SPRÁVA O PRAVIDELNEJ ODBORNEJ PREHLIADKE A SKÚŠKE

KLASICKÉHO BLESKOZVODU

evidenčné číslo : BD-Pr/BA – 12/2022

BYTOVÝ DOM
Prešovská ulica č. 46 , Bratislava

Foto ku chybe č.6/1 – vysoký zemný odpor na SZ1

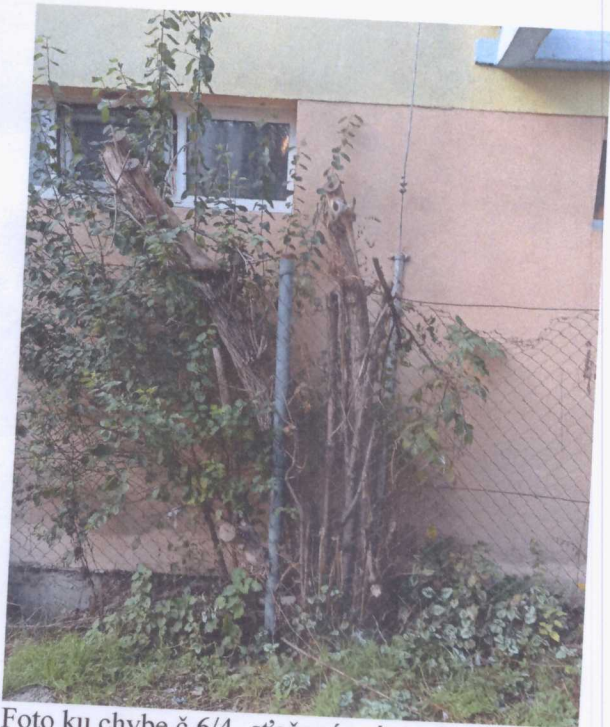
- 6/1 Nameraná hodnota zemného odporu zemniča na skúšobnej svorke č.1 a č.2 **nevyhovuje** - nameraná hodnota je nad prípustnú hodnotu 15 Ohm požadovanú pôvodnou STN 34 1390 podľa ktorej bol bleskozvod zhotovený. Zemný odpor zemniča vylepšite (znižte) pridaním tyčových zemničov (zemniacich dosiek) a prostriedkom na zvýšenie vodivosti pôdy – GEM ,Conduktiver + alebo pripojením na vyhovujúcu časť uzemňovacej sústavy bleskozvodu objektu.
